1・1 変更点概要

トヨタ　セリカを一部変更し商品力の向上をはかりました。

2速トリプルコーンシンクロ機構　　リバースシンクロ機構

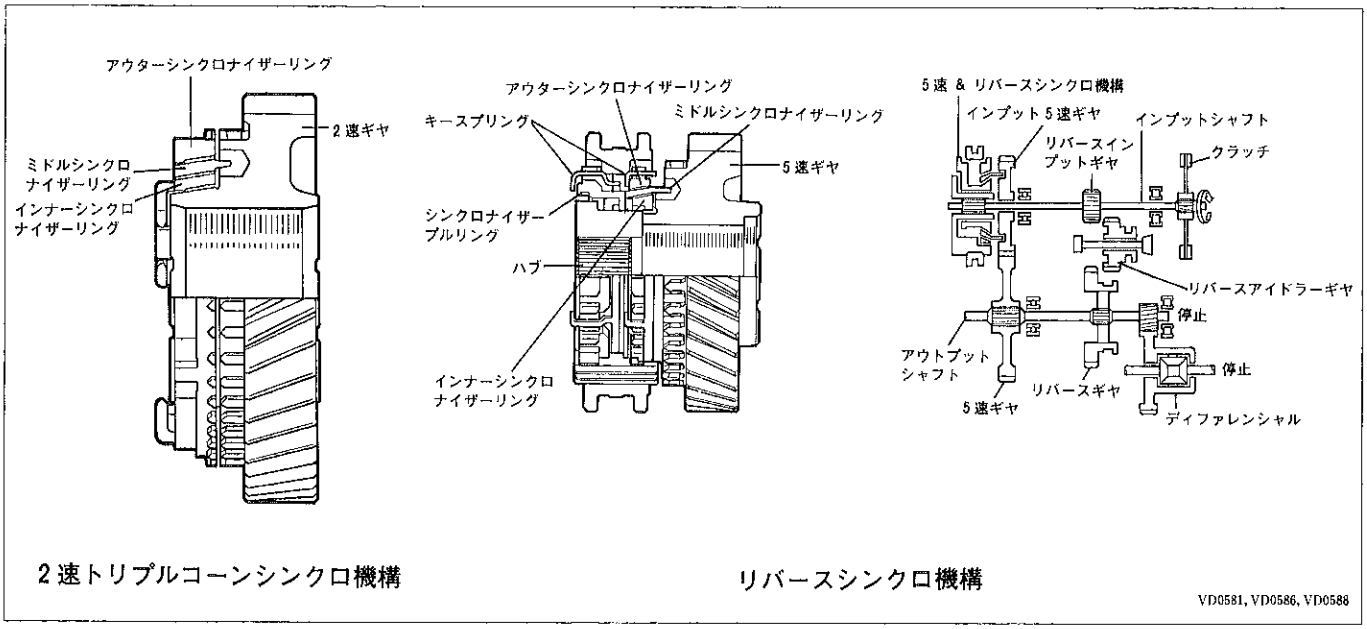
●シンクロ機構のうち2速シンクロ機構部をトリプルコーン化するとともに，E150系同様リバースにシンクロ機構を設け操作性の向上をはかりました。

●シフトレバー比を減少し，操作性の向上をはかりました。

●操作性に関わる部位の構造・形状・材質を見直しシフトフィーリングの向上をはかりました。
